DOSSIER POUR ATTEINDRE LA COMPLETUDE PENDANT LA PHASE D'INSTRUCTION

N° 009 225 24 K0001

**DOSSIER DE REPONSE POUR LA
COMPLETUDE DU DOSSIER DE
DEMANDE DE PC DU PARC
PHOTOVOLTAÏQUE
« TRÉMÈGE 1 »**

**CENTRALE DE PRODUCTION D'ENERGIE SOLAIRE
« TREMEGE 1 »**

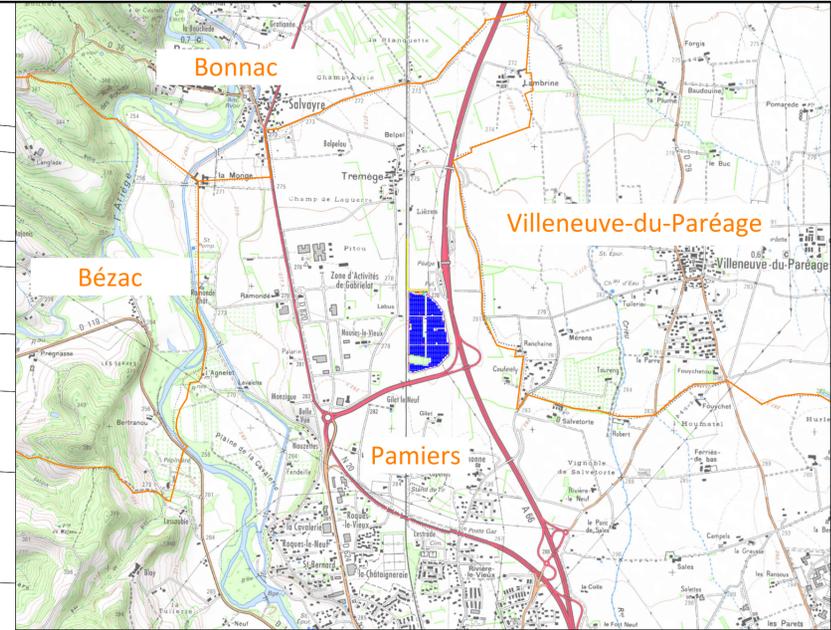
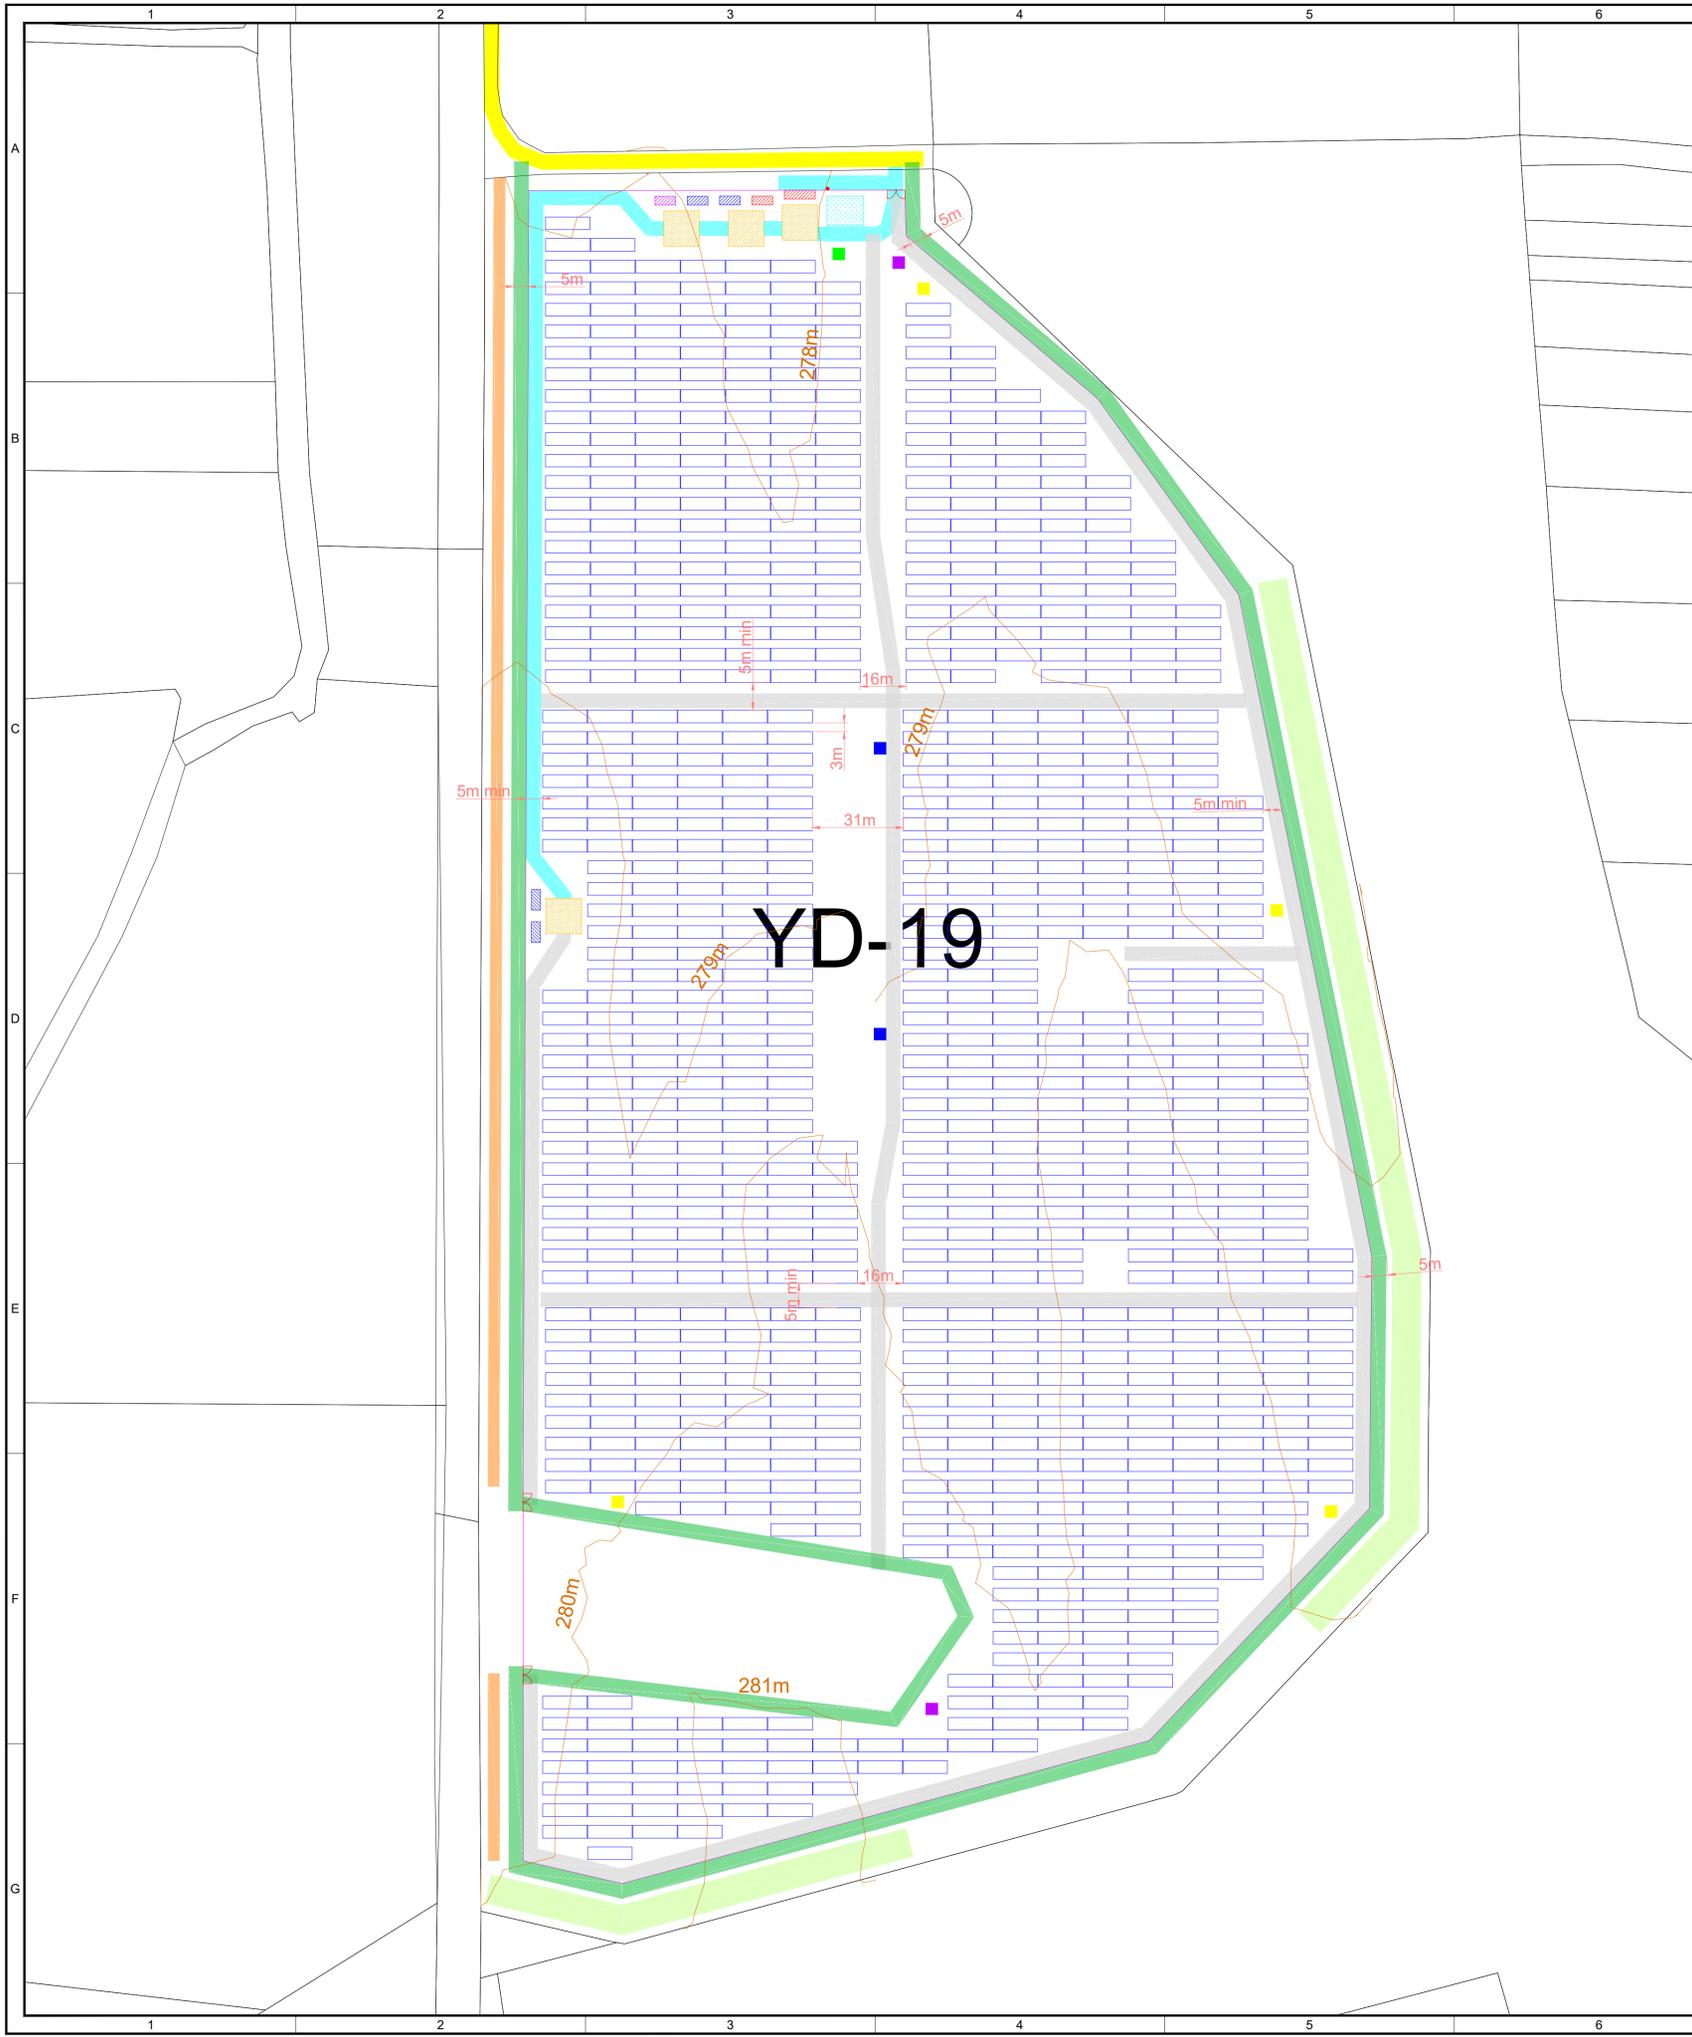
PC01 - Un plan de situation du terrain [Art. R. 431-7 a) du code de l'urbanisme] **Un plan cadastral devra faire apparaître les numéros des parcelles et identifier les différentes voies empruntées jusqu'au projet, précisant le type de voie, le gabarit, le gestionnaire.**
- Nombre d'exemplaires : 1 exemplaire par dossier

Selon l'analyse du porteur de projet, le plan initialement déposé « PC1 - Plan de situation 1-25 000 » répond aux dispositions de l'article. Néanmoins, afin de répondre au mieux à l'observation ci-dessus, ce plan a été mis à jour en ajoutant les éléments demandés. Ce plan est fourni conjointement avec la présente note.

Le statut des voies empruntées jusqu'au site du projet figure sur le plan actualisé « PC1 - Plan de situation » produit pour répondre à la demande de complétude de la pièce PC1 et fourni conjointement avec la présente note.

NOM DU DESSIN
COUPE TOPOGRAPHIQUE (PC3)

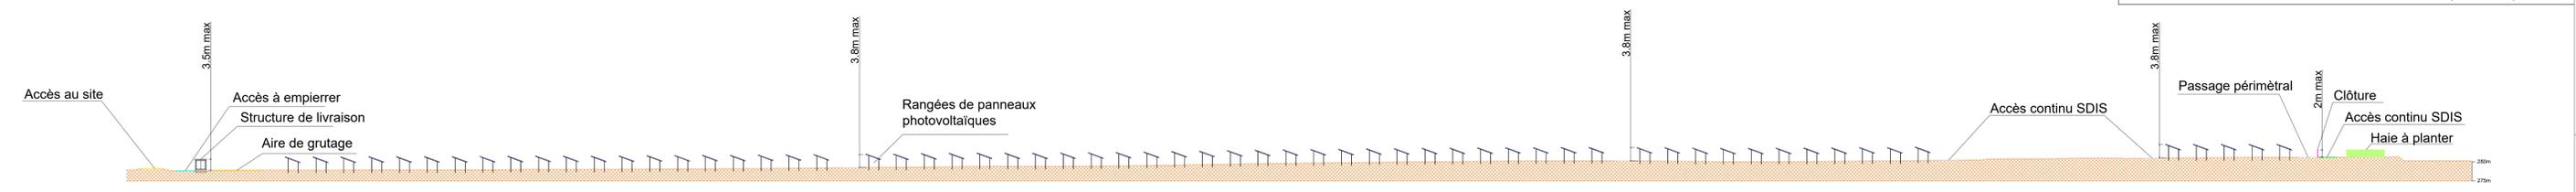
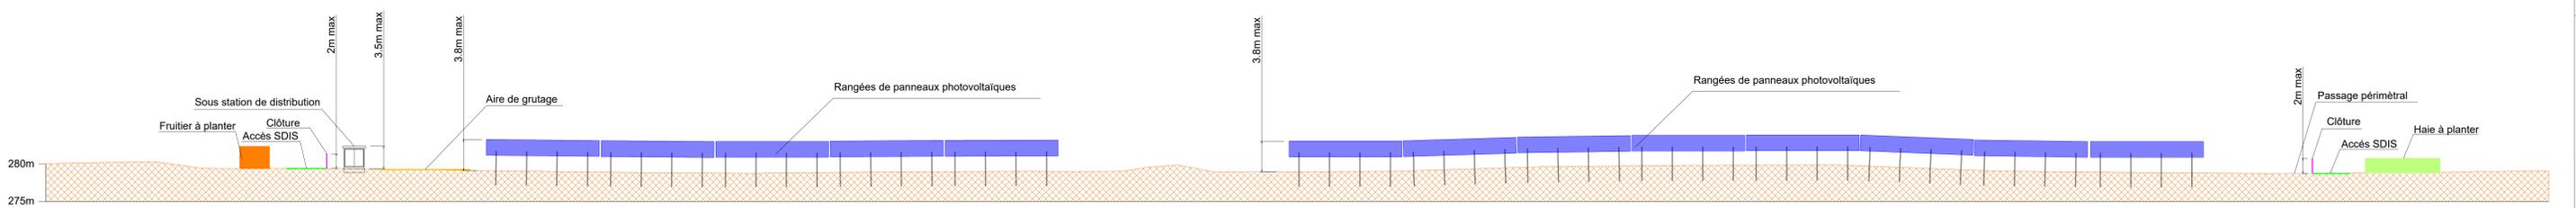
- les cotes de l'ensemble des constructions et des clôtures en 3 dimensions ;
- la profondeur des pieux des panneaux photovoltaïques et des fondations des constructions est à justifier sur la base d'une étude géotechnique.

L'Article R.431-10b du code de l'urbanisme mentionne : « *Un plan en coupe précisant l'implantation de la construction par rapport au profil du terrain ; lorsque les travaux ont pour effet de modifier le profil du terrain, ce plan fait apparaître l'état initial et l'état futur* ». Selon l'analyse du porteur de projet, le plan « PC3 - Coupe topographique » répond à cet article. Par ailleurs, le plan « PC5 – Plan de façade et toitures » fait figurer les cotes de l'ensemble des constructions et des clôtures en 3 dimensions (longueur, largeur, hauteur).

Pour répondre à l'observation ci-dessus, le plan « PC3 - Coupe topographique » a été mis à jour faisant figurer des cotes supplémentaires afin de mieux appréhender les dimensions des installations. Ce plan actualisé est fourni conjointement avec la présente note.

Pour ce qui est de la profondeur des pieux des panneaux photovoltaïques et des fondations des constructions, l'étude d'impact indique en page 246 le suivant :

« *Les pieds des tables seront fixés au sol, par l'intermédiaire de pieux battus ou vissés, sous réserve des conclusions de l'étude géotechnique...* ».

Cette étude sera réalisée après l'obtention du permis de construire et préalablement à la phase de chantier afin de valider les choix d'ancrage des panneaux (cf. page 246 et 255 de l'étude d'impact).
